HOTĂRÂRE
privind aprobarea Planului Urbanistic de Detaliu -
Construire imobil cu funcțiune mixtă S+P+2E+R, str. Moldovei nr. 4-6

pentru **P.U.D. - Construire imobil cu funcțiune mixtă S+P+2E+R, str. Moldovei nr. 4-6**
generat de imobilele cu nr. cad. 337043

P.U.D. – Construire imobil cu funcțiune mixtă S+P+2E+R
str. Moldovei nr. 4-6
Nr. 99727/15.02.2021
(nr. cerere H.C.L.)

Raportul informării și consultării publicului,
care fundamentează decizia Consiliului Local de adoptare sau neadoptare a planului de urbanism
sau amenajare a teritoriului

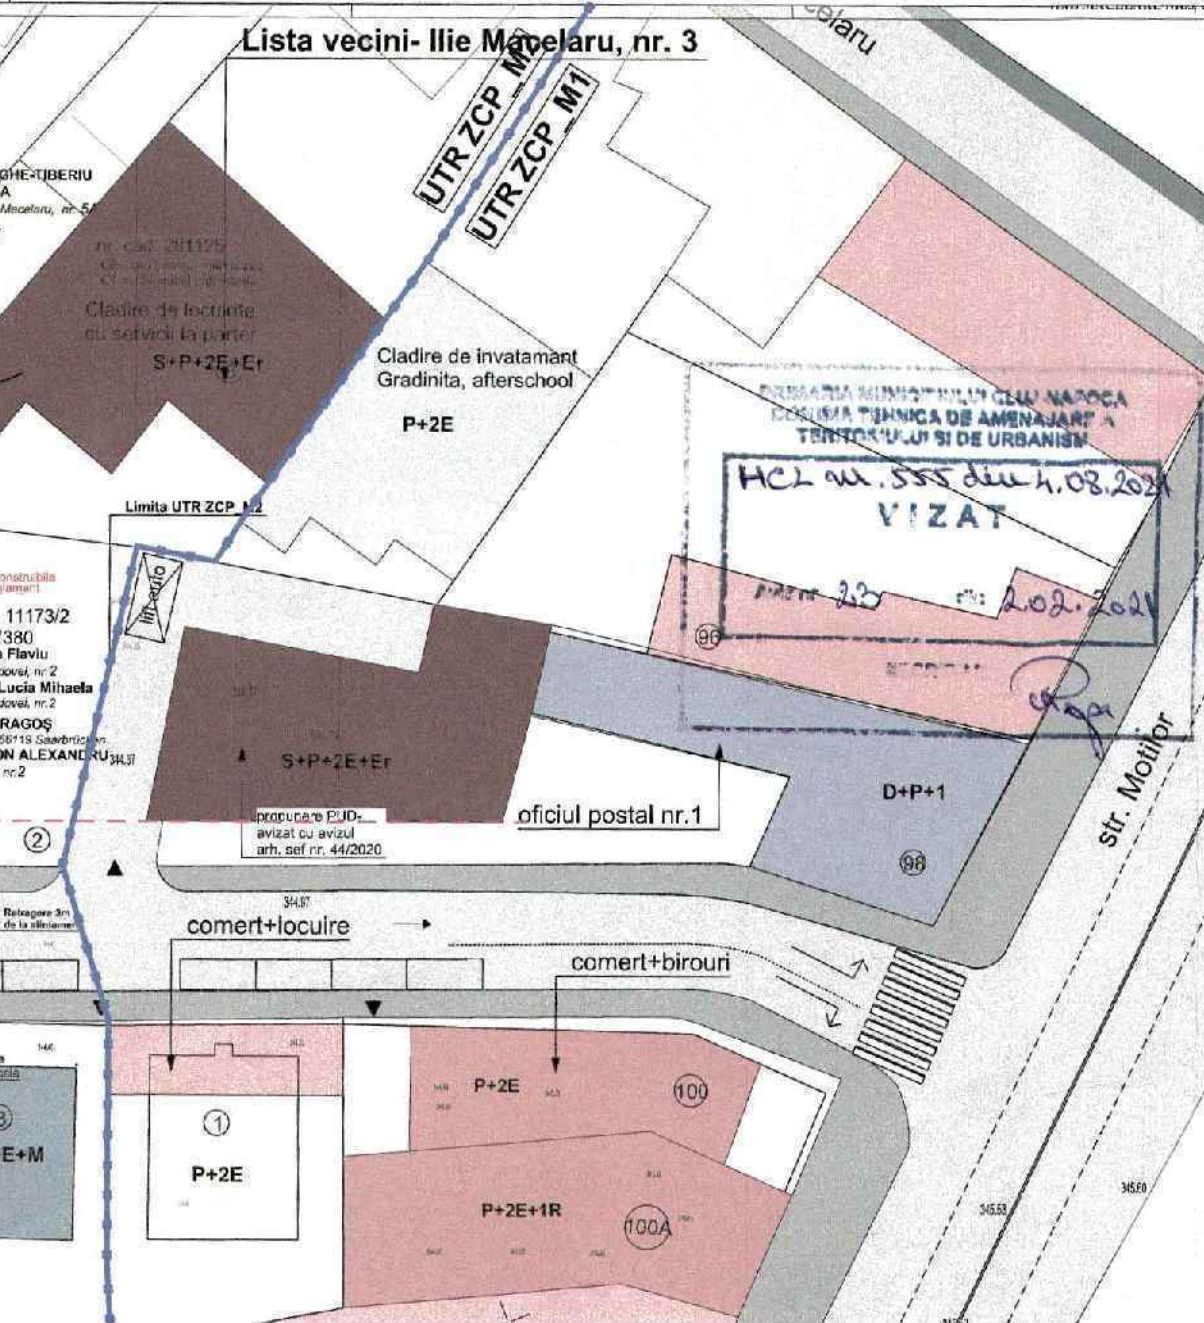
- consideră că nu se poate realiza front continuu închis deoarece frontul deschis este specific
- se interesează de ce nu sunt retrageri față de limitele laterale
- însorirea

Conform ZCPM2 deși la punctul 5 se specifica aliniament în front continuu, ținând cont ca situația anterioară era o casa D+P cu retrageri laterale(nu calcan) , iar la punctul 6 se specifica clar ca vor fi retrageri laterale dacă nu exista pe parcelele vecine calcan , nu înțeleg de ce nu apare o retragere laterala Dr/stg de minim 4,5 m sau H/2.

Conform RLU -ZCP M2- imobilele se realizează în front continuu închis. Situația actuală a frontului estic pe întreaga lungime a străzii este restructurabilă neavând elemente (imobile) valoroase atât din punct de vedere arhitectural cât și economic, cu multe parcele libere. Nu se poate vorbi de un specific local.

Frontul la stradă a parcelelor existente este relativ mic, ceea ce face practic imposibilitatea construirii în sistem deschis.

O atare retragere față de limitele laterale ar prejudicia parcelele de la nr. 2 si nr.8, devenind neconstruibile. Nu se pune problema contrapunerii unei curți la curte având în vedere faptul că parcelele învecinate sunt libere de construcții. Oricum contrapunerea unei curți, în spiritul regulamentului s-ar face acolo unde parcela vecină nu este restructurabilă.

Menționăm faptul că regimul mic de înălțime (P+2E+Er) precum și distanța față de imobilele aflate în partea posterioară a parcelei nu le afectează din punct de vedere al însoririi.
